臺南市政府工務局

主旨：檢送本局104年10月6日召開「臺南市政府建造執照及雜項執照簽證項目抽查復核小組」104年第4次修正會議紀錄(本文)1份，請查照。

臺南市政府建造執照及雜項執照簽證項目抽查復核小組

104年10月6日召開104年第四次會議紀錄

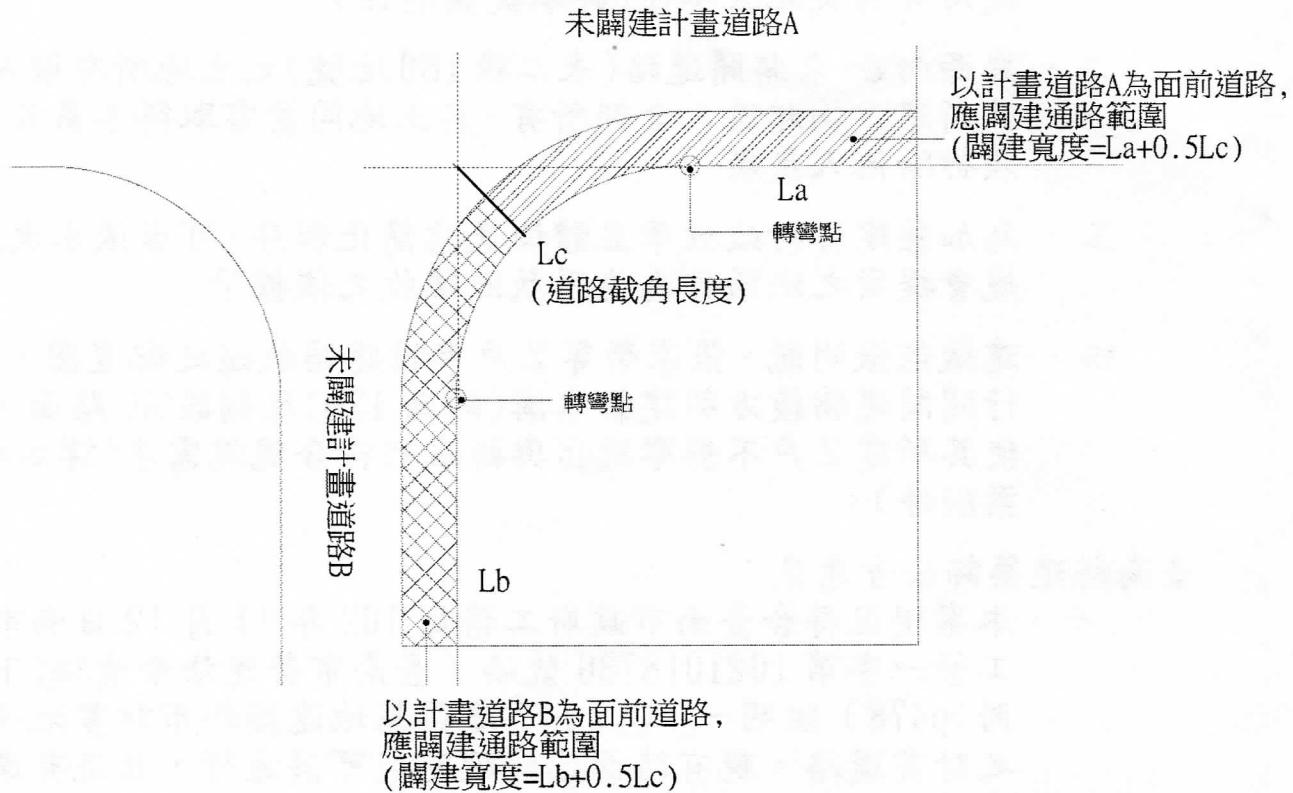
提案三：有關本市永康區永二段181地號(張明龍、張家榮等2戶)之建築基地依「臺南市未完成道路闢建之建築基地申請建築執照出入通路辦法」之第3條第1款自行開闢完成與基地面前同寬範圍內之排水系統及鋪設寬3.5公尺以上路面之規定，依目前道路現況施作確有困難(詳如附件說明)，提請討論。(提案人：臺南縣建築師公會)

管字第 1030781808 號」函檢附之核准圖說執行施做，水溝與路面恐與基地現況高程落差為 1.02m；其基地排水與使用實為突兀且不便(詳本提案附件)。

- 二、東西向 8m 未開闢道路(永二段 180 地號)之土地所有權人，非新建建物起造人全部所有，其土地同意書取得不易且恐須拆除他人房屋。
- 三、為加強建管行政效率並體恤民意簡化程序，可否依本次法規會提案之決議作為使用執照驗收之依據？
- 四、建議依張明龍、張家榮等 2 戶申請建築執造之配置圖，自行開闢建物後方新建排水溝(約為 12m)及鋪設 AC 路面，使其新建 2 戶不影響進出與排水並符合現況需求(詳本提案附件)。

- 一、本案現況符合臺南市政府工務局 102 年 11 月 12 日南市工管一字第 1021018736 號函（臺南市營建法令彙編(下冊)p478）說明一、(二)：「建築基地連接都市計畫地區之計畫道路，現有路面已鋪設完成可供通行，且現有溝渠其有排水功能者。其與建築基地同寬範圍部份之鋪面寬度，新建建築物五樓以下者現況道路寬度應達 3.5 公尺以上；新建建築物六樓以上者現況道路寬度應達 4 公尺以上；但因地形特殊或現場有障礙物致闢築確有困難者不在此限。」之函釋意旨。
- 二、又依「臺南市未完成道路闢建之建築基地申請建築執照出入通路辦法」第 2 條規定：「未完成道路闢建之建築基地出入通路之開闢，應至少一條可通達基地，以供通行。」；本案建築物為 5 層以下，故基地僅須開闢西側與基地同寬(道路圓弧截角長度得免計入)，且通路寬 3.5 公尺以上之通路(含排水溝)供通行即可，免於基地全長(西側與南側)開闢通路。

決 議：基地鄰接二條計畫道路均未闢建者，得任選一條為面前道路檢討，其通行道路闢建寬度以基地鄰接面前道路側為闢建範圍；計畫道路有截角時其闢建範圍如下圖所示：

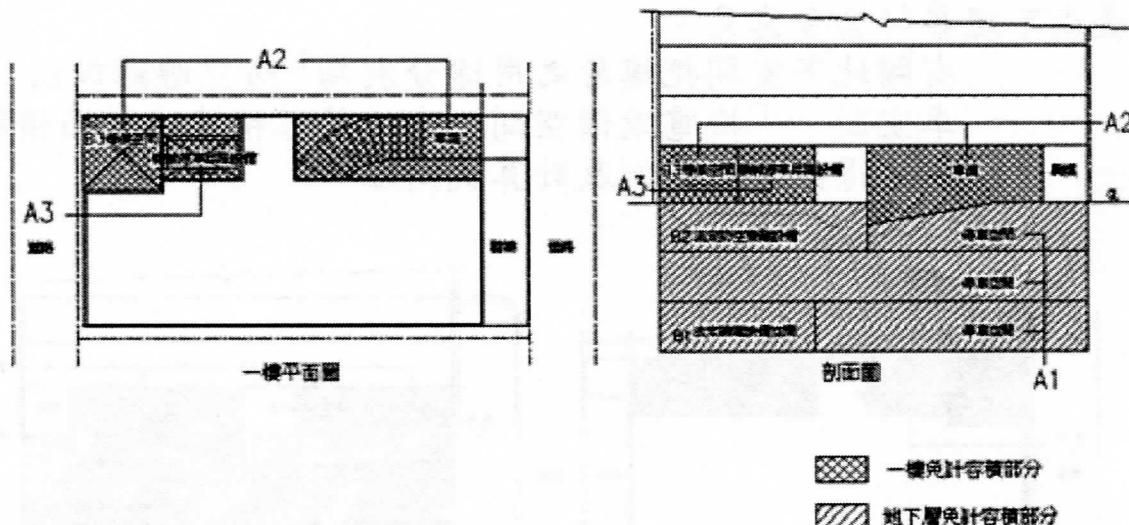
提案十三：有關建築物地下室均僅供停車空間、法定防空避難室、台電受電室及機械室使用時，是否得免計入容積總樓地板面積？提請討論。(提案人：臺南市建築師公會)

- 一、本案坐落永康區鹽東段 1345、1346、1349 等 3 筆地號擬申請地上 11 層、地下 3 層旅館新建工程之建造執照。其地下 1 層設置防空避難室兼停車空間，地下 2、3 層為汽車停車空間及必要之機電設備空間，並無任何居室空間使用。
- 二、地下室各層之設備及停車空間配置規劃，係考量使用效率而整體配置之空間。
- 三、是否得適用 102 年 6 月 3 日第 3 次復核會議之提案八決議：本案地下層以下整層得免計入容積樓地板面積計算？
- 四、提供臺北市建管處地下室各層容積樓地板面積之計算方式供參考（詳本提案附件）。
- 五、檢附本案地下層平面圖乙份（詳本提案附件）併供參考。
- 六、另他案善化區善進段 5、6、7 等 3 筆地號擬申請地上 28 層地下 4 層住店新建工程。依法並無須設置防空避難室，如何計算容積樓地板面積？亦併案討論。

有關地下室開挖樓層之用途分別為「防空避難設備」、「停車空間」、「機電設備空間」者，其容積樓地板面積計算方式得依下列圖例及計算式辦理：

$$(A1+A2+A3)-(B1+B2+B3+N1*40+N2*40+N3*4)=\text{應計入之容積樓地板面積(負值取零)}$$

決 議：本案採通案決議：建築物各層之用途分別為「防空避難設備」、「停車空間」或「機電設備空間」者，其容積樓地板面積之計算得依下列圖例及計算式辦理：(同臺北市建管處地下室各層容積樓地板面積之計算方式)

$$(A1+A2+A3)-(B1+B2+B3+N1*40+N2*40+N3*4)$$

= 應計入之容積樓地板面積(負值取零)
